**Foster Wheeler Italiana Power Division SpA**Centrale Termoelettrica a Carbone da 2x660 MWe - *Saline di Montebello Jonico (RC)*  
risposta ai questi ministeriali dal n. 44 al n. 50

**risposta ai questi ministeriali dal n. 44 al n. 50**

Scopo delle integrazioni è quello di evadere i seguenti quesiti formulati dal Ministero in sede di VIA:

Figura 1 – Spettro di progetto di spostamento peak-to-peak

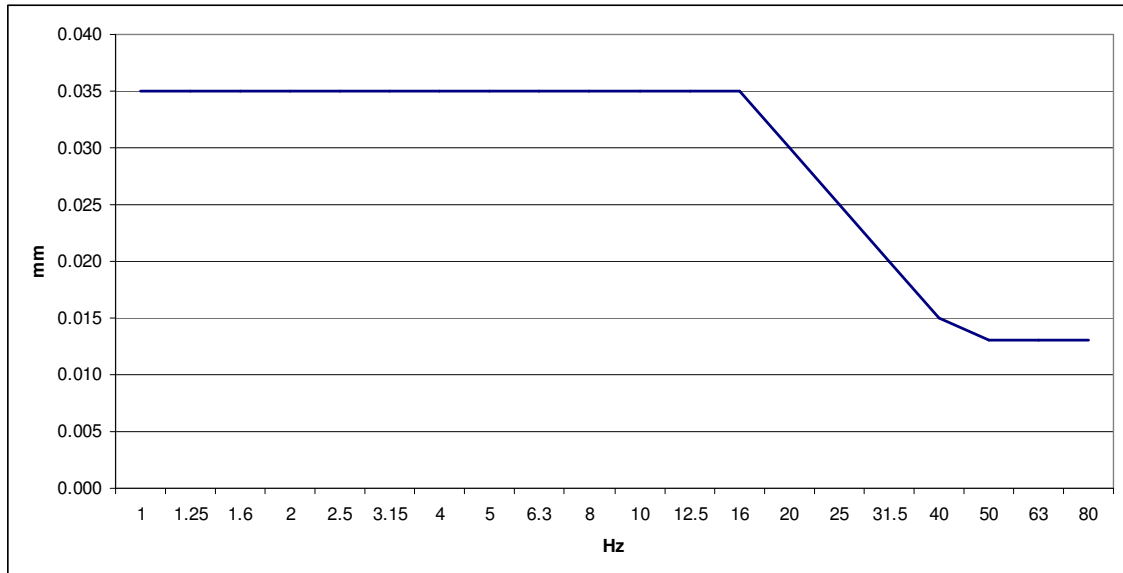
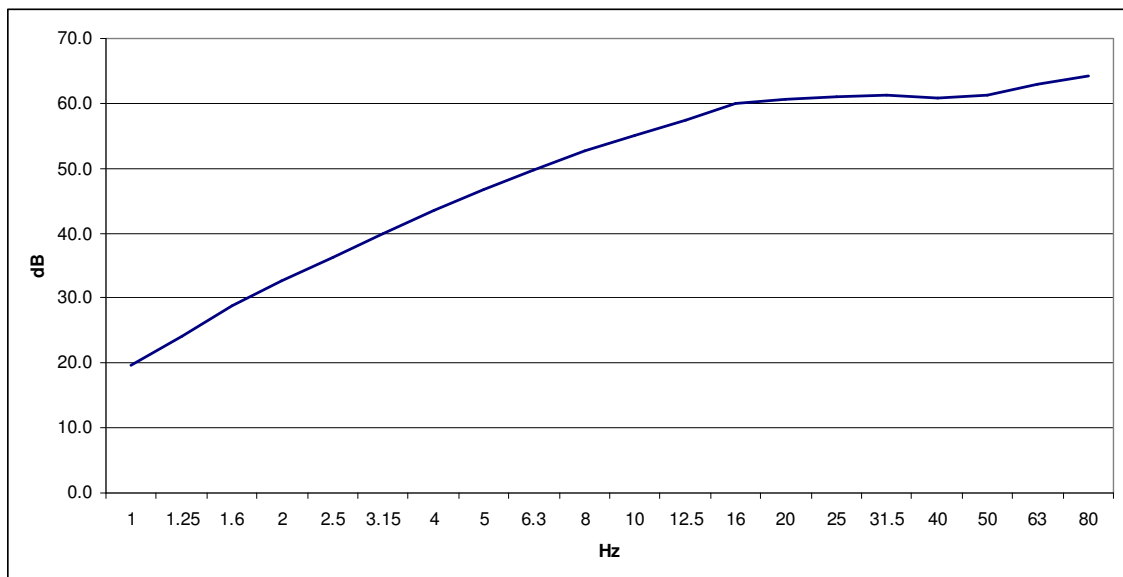
46. *valutare i livelli di immissione presso tutti i ricettori, compresi quelli nuovi, anche per il periodo diurno nel quale i livelli di fondo sono superiori;*

Con riferimento ad impianti analoghi, la prassi progettuale delle strutture e delle fondazioni suggerisce di limitare gli spostamenti peak-to-peak dei supporti delle macchine in funzione della frequenza come indicato nella seguente figura:

Ad una distanza di 100 m dalla sorgente, nell'ipotesi conservativa di propagazione in terreno sabbioso, il suddetto spostamento produce il seguente spettro di livello di vibrazione al ricevitore:

Si osserva peraltro che nella suddetta ipotesi cautelativa di propagazione in terreno sabbioso, ad una distanza di 200 m tale spettro di riferimento produce un livello globale di vibrazione ponderato in frequenza inferiore a 50.0 dB, ovvero di entità trascurabile.

Figura 4 – Mappa dei livelli di pressione sonora

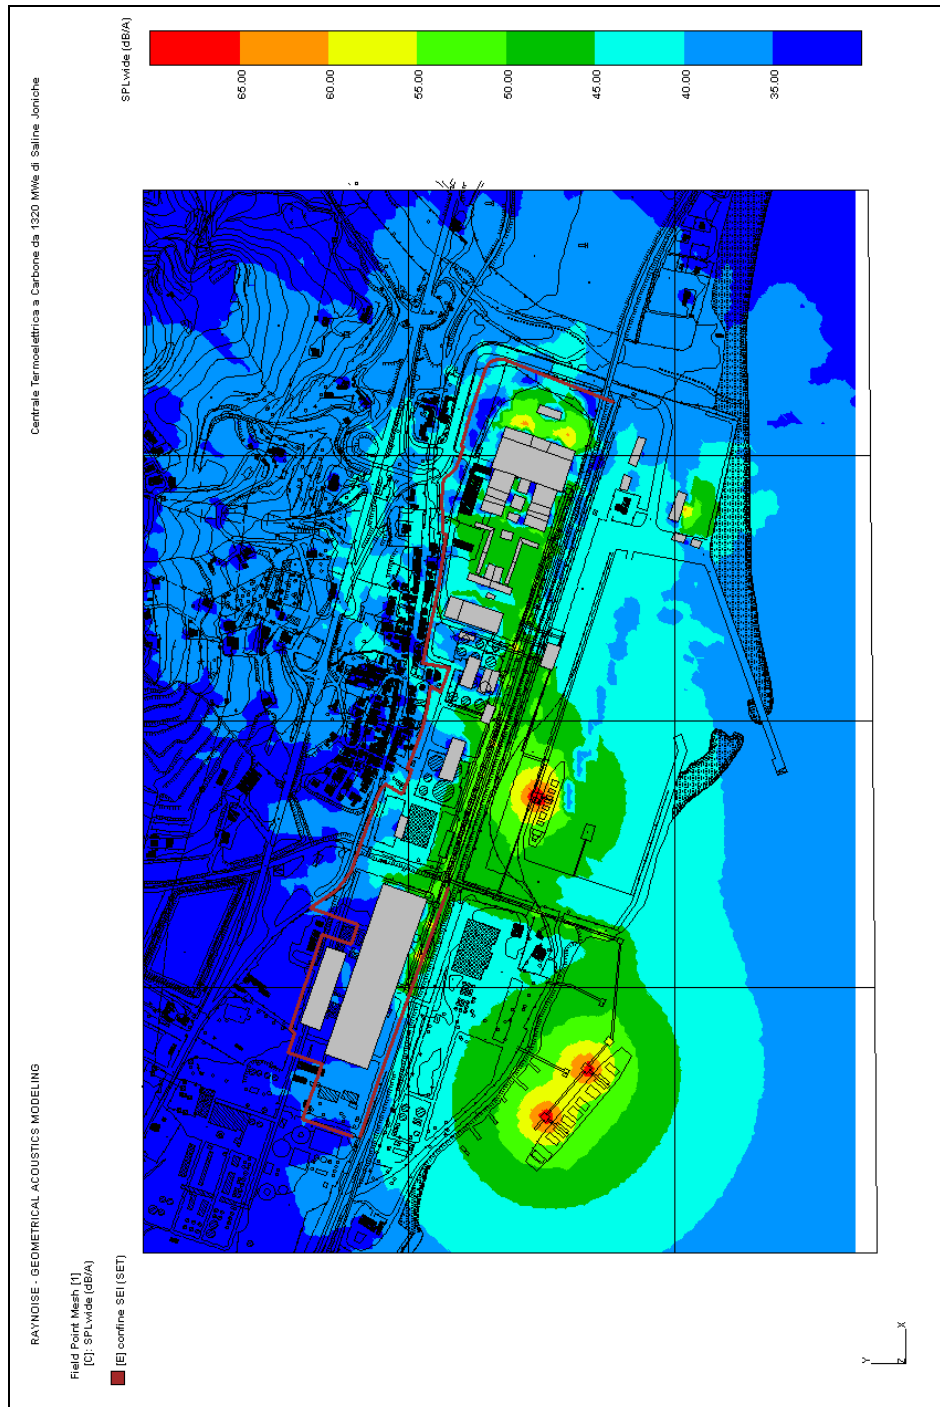
47. *integrare il modello di calcolo previsionale considerando, quali elementi geometrici significativi, anche gli edifici esterni alla Centrale, in particolare quelli dell'abitato di Sant'Elia, e valutando i livelli di emissione, quelli di immissione ed i differenziali ai piani superiori degli edifici più vicini alla Centrale;*

49. *effettuare una valutazione previsionale dei valori di emissione ai confini della proprietà della Centrale al fine di verificare il rispetto dei limiti imposti dalla Classificazione Acustica ipotizzata;*

Il modello di simulazione descritto in [1] è stato arricchito con l'inserimento degli edifici esterni alla Centrale, in particolare quelli relativi all'abitato di Sant'Elia; la rettifica del modello comprende anche lo spostamento della presa acqua mare di circa 150 m verso ovest. Il risultato della nuova simulazione è presentato dalla seguente Figura 4, che illustra la previsione dei livelli di emissione della Centrale in fase di esercizio alla quota di 1.50 m dal piano campagna (la mappa riporta anche il perimetro del confine di pertinenza della Centrale):

**Con riferimento al quesito n. 49**, a confine di proprietà si riscontrano i seguenti massimi livelli di emissione della Centrale, che risultano conformi ai rispettivi limiti di emissione in periodo notturno (e quindi anche diurno):

- in prossimità di confini con classe V, all'interno della medesima area ASI, verso il cementificio: 50.0 dBA < 55.0 dBA;
- in prossimità di confini con classe IV, verso l'abitato di Sant'Elia: 43.0 dBA < 50.0 dBA.

**Figura 6 – Mappa dei livelli di pressione sonora con il Progetto Architettonico Alternativo**

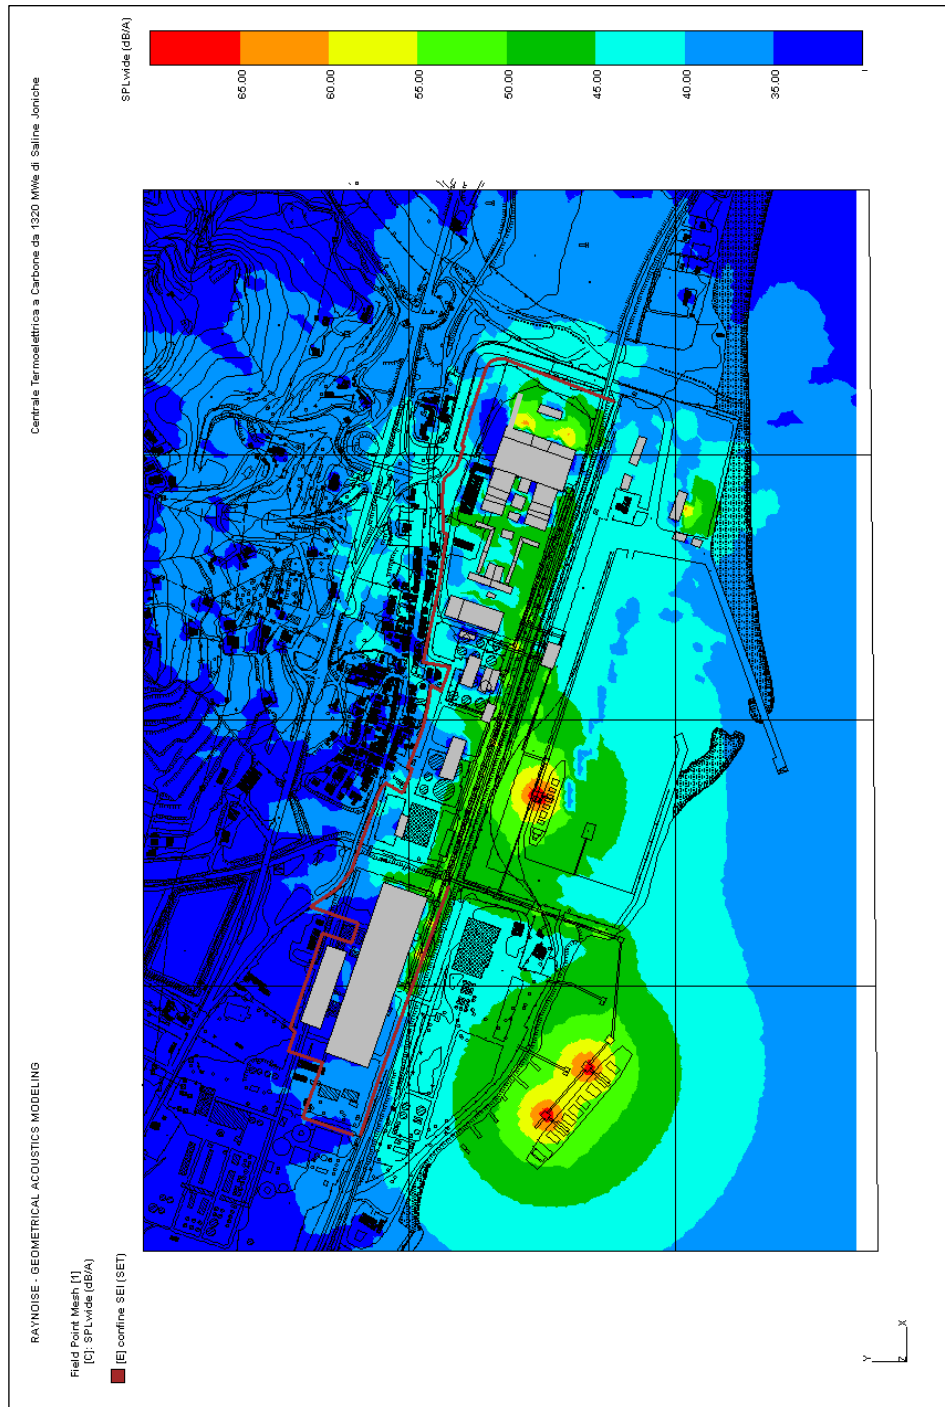
50. *effettuare tutte le simulazioni di impatto acustico post operam, considerando configurazioni architettoniche alternative a quella proposta, compresa quella che prevede l'eliminazione del cosiddetto "bastione".*

Il nuovo progetto architettonico presentato in alternativa prevede sostanzialmente l'eliminazione del bastione.

Considerando tutte le peculiarità adottate dal nuovo progetto architettonico e con le seguenti cautele progettuali, supplementari a quelle già indicate al Paragrafo 7.5 del Report 0702591, rev. 02 del 15 gennaio 2008 – *Centrale Termoelettrica a Carbone da 1320 MWe - Saline di Montebello Jonico (RC) - Valutazione Previsionale di Impatto Acustico* - allegato al SIA, Volume 2 - Allegato Tecnico:

- potenziamento delle opere finalizzate alla schermatura delle emissioni sonore dei trasformatori elevatori (pareti tagliafuoco, barriera verde, ...);
- potenziamento dell'isolamento acustico dei condotti del Gas/Gas Heater: Lp medio @ 1 m pari a 40.0 dBA o, in alternativa, installazione barriera antirumore a ridosso dei relativi condotti e scambiatore posizionati a monte.

In questa configurazione e con le predette cautele progettuali, la mappa di previsione dei livelli di emissione della Centrale in fase di esercizio alla quota di 1.50 m dal piano campagna è illustrata nella seguente Figura 6:

Al confine di proprietà si riscontrano i seguenti massimi livelli di emissione della Centrale, che risultano conformi ai rispettivi limiti di emissione in periodo notturno (e quindi anche diurno):

- in prossimità di confini con classe V, all'interno della medesima area ASI, verso il cementificio: 50.0 dBA < 55.0 dBA;
- in prossimità di confini con classe IV, verso nord e verso est: 44.0 dBA < 50.0 dBA.
